# PROTOKOLL

## Pädeva asutuse otsused liiklusohutusauditi koosseisus esitatud ettepanekute osas

Projekt/objekt:	Tartu linnas, Kardla külas, Lokaatorite tee ristumiskoha ehitusprojekt
Projekti koostaja:	RoadArt OÜ
Töö nr:	25-101-002
Projekti vastutav isik:	Artjom Larjušin (tase 7 kutsetunnistus nr. 200604) tel. +372 56634050; e-post: artjom.larjusin@roadart.ee
Tellija esindaja:	AS TREV-2 Grupp tel. +372 677 6500; e-post: trev2@trev2.ee
Tellija kontaktisik	Kontaktisik: Vahur Talvik; tel. +372 53444415 e-post: Vahur.Talvik@trev2.ee

Töövõtja nimi:	Teelahendused OÜ
Töö nr:	PP-25-09
Audiitor:	Aleksandr Afanasjev, kutsetunnistus nr 203337 Välitööd, probleemide tuvastamine, aruande koostamine.
Kaasatud eksperdid nende pädevus ja ülesanded:	Jaroslav Jermolovitš, kutsetunnistus nr 187325, audiitori abi.
Auditeerimise etapp:	II -etapp
Töö teostamise aeg:	25.04 – 05.05. 2025.a.
Välitööde teostamise aeg	25.04 – 26.04. 2025.a.

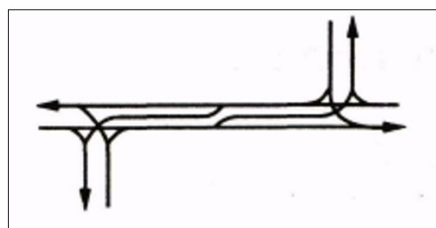
Probleem nr:	1	Asukoht PK:	PK 169+416 – 169+861
Probleemi kirjeldus:	Projektis on käsitletud ainult Lokaatorite tee (km169,678) ristmikku, kuigi vahetus läheduses on ka Kardla–Tüki tee (km169,412) ristmik ( <b>vt. joonis 1 ja 2</b> ), kus liiklus-intensiivsus 798a/ööp (s.h. 10% autorongid) on oluliselt suurem kui Lokaatorite teel. Samas Kardla –Tüki teele vasakpöörderada puudub, vasakpöörde ootajatest mööda saamiseks on ristmikul ainult lühike möödasõidulaiend ( <b>vt. joonis 3</b> ).		
Risk:	B2/6		
Riski selgitus:	Vasakpööre Kardla–Tüki teele häirib otseliiklust peateel. Olukorda Tallinn – Tartu teel pingestab parempööre Lokaatori teelt, juhul kui sellele järgneb vasakpööre Kardla-Tüki teele. Tagant otsasõidu oht.

Projekteerija kommentaar:	Ei lahendata käesoleva projekti raames.
Pädeva asutuse otsus:	<b>Audiitori ettepanekutega mitte arvestada.</b> Lokaatorite tee ristmiku lahendus rajatakse ajutisena kuni riigitee nr 2 ümberehitamiseni 2+2 sõidurajaga maanteeks. Peale riigitee ümberehitust Lokaatorite tee ristmik suletakse. Ristmiku ümberehitamine ning eraldiseisva vasakpöörderaja tegemine suurendab liiklusohutust riigiteel.

**Joonis 4** Nihutatud harudega lahendus.

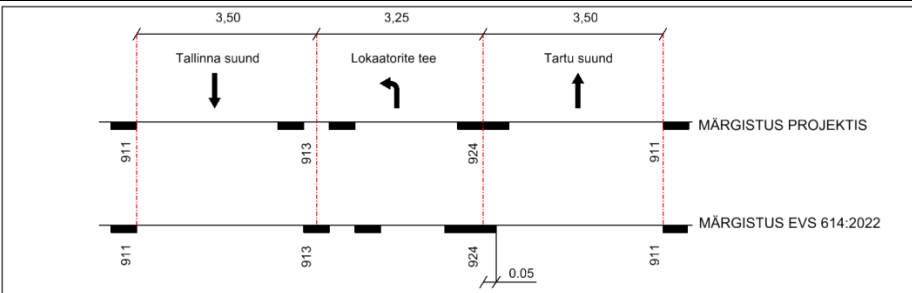
Audiitori arvamus probleemi lahenduse osas:	Neid kahte ristmikku võiks käsitleda kui parem-vasak nihutatud harudega ristmikku. Kaaluda kahe ristmiku terviklahendust, nähes ette mõlemale ristmikule vasakpöörde lisarajad ( <b>vt. joonis 4</b> ) või kaaluda ristmike ulatuses kiiruse piirangut 70km/h.
Risk:	B4/2
Riski selgitus:	Liikluskeskkond muutub ohutumaks.
